Oggetto: Installazione SEGEN SPA – Procedimento su Istanza di Autorizzazione Integrata Ambientale per un Impianto di Trattamento meccanico - biologico dei rifiuti con produzione di CSS – Modifiche impiantistiche e gestionali - Comune di Sante Marie (AQ). Parere integrativo sulla documentazione acquisita agli atti del SGRB-dpc026 con prot. n. 0436639/22 del 30/10/2022

Relazione tecnica
Procedimento su istanza di Autorizzazione Integrata Ambientale
D. Lgs 152/2006, parte II, titolo III bis
SEGEN S.p.A
Località Santa Giusta Comune di Sante Marie (AQ)

Azienda: SEGEN S.p.A
Sede: Località Santa Giusta Comune di Sante Marie (AQ)
Attività IPPC: 5.3 lett.b) dell'Allegato VIII alla parte II del D.lgs.152/2006

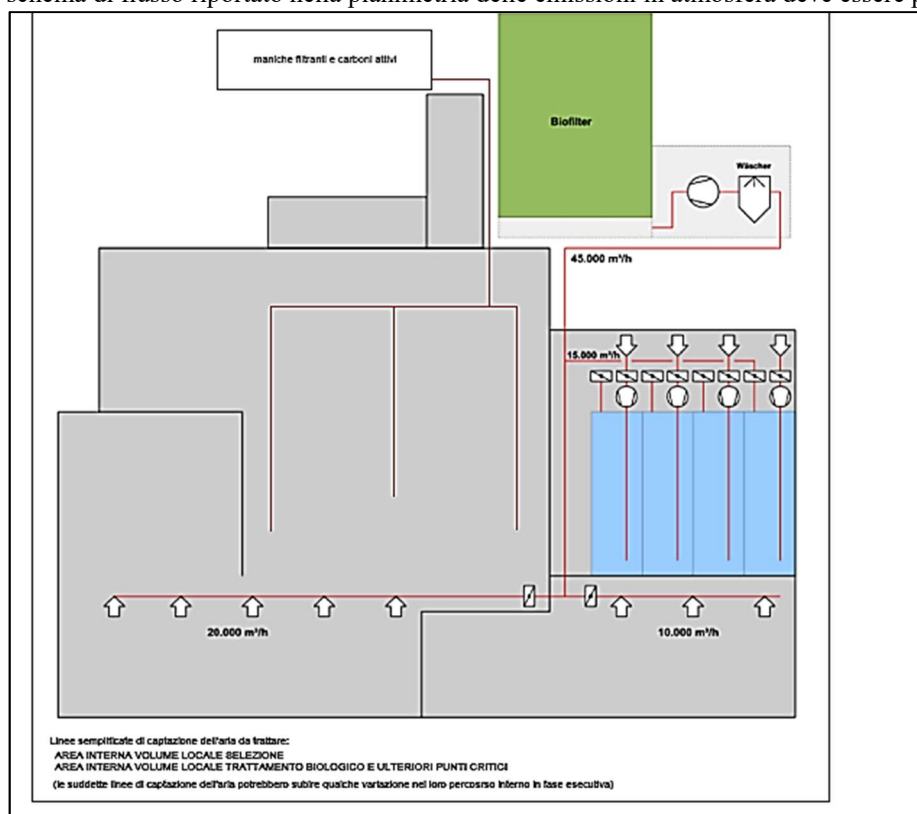
⇒ *Si evidenzia che la separazione meccanica iniziale consente di selezionare, del rifiuto in ingresso, la frazione a maggior contenuto organico (sottovaglio) da sottoporre a biossidazione. Al fine di evitare la dispersione di emissioni diffuse di odori, occorre garantire un'aspirazione tale da garantire la depressione. Si ricorda che le MTD pubblicate con DM 29/1/2007 sugli impianti di trattamento meccanico biologico (biossidazione e bioessiccazione) riportano "Numero di ricambi d'aria/ora uguale o superiore rispettivamente a 3 sia per le zone di*

Si chiede pertanto di adeguare in tal senso la progettazione impiantistica.

Si fa presente che la linea guida citata dal proponente indica per le aree di stoccaggio, 2-3 ricambi d'aria l'ora. Si ricorda che secondo il BREF occorre:

Si ricorda che la DGR 1244/05 richiede un numero di ricambi d'aria di 4 voll/hr per le aree di stoccaggio dei rifiuti. Si ritiene pertanto opportuno, come già indicato, che nell'area di stoccaggio siano garantiti 3 ricambi/hr per minimizzare le emissioni diffuse di sostanze odorogene. Si chiede inoltre che l'aria aspirata sia ricircolata nelle aree di trattamento in modo da minimizzare i flussi di aria in emissione, concentrare gli inquinanti ed ottimizzare così il processo depurativo. Lo schema di flusso riportato nella planimetria delle emissioni in atmosfera deve essere pertanto aggiornato in tal senso.

La Società propone quanto segue:

1. Per i tunnel di bioessiccazione il numero di ricambi d'aria risulta minimo di 4 ogni ora (da 4 a 6) come meglio precisato dalla società di progettazione degli impianti. Sono infatti state previste 4 gallerie con le dimensioni 29 m x 6,3 m x 5 m (lunghezza x larghezza x altezza). Volume = 913,5 m³ ciascuno x 4 = 3.564 m³ complessivi L'aspirazione prevista pari a 15.000 m³/h corrisponde a 4,2 ricambi d'aria nel caso di funzionamento contemporaneo dei 4 tunnel (quindi minimo 4 ricambi d'aria visto che in caso di esclusione di uno o più tunnel può essere aumentata fino a 6 ricambi d'aria all'ora l'aspirazione da quelli in funzione).

2. Per gli altri volumi utili (ovvero al netto degli ingombri dovuti agli impianti e materiali in deposito), sulla base delle espresse richieste al fornitore, sono in ogni caso garantiti 2 ricambi di aria ogni ora. Si fa presente infine che, per come è stata impostata la progettualità già in fase definitiva, non sono previste postazioni con presenza stabile di addetti – fatta eccezione per la sezione di cernita manuale delle frazioni secche da recuperare - nelle aree di effettiva lavorazione, tant'è che gli operatori possono seguire l'andamento delle lavorazioni all'interno di apposita sala di controllo confinata rispetto a tutte le altre aree e dotata di autonomo sistema di ventilazione e ricambi di aria.
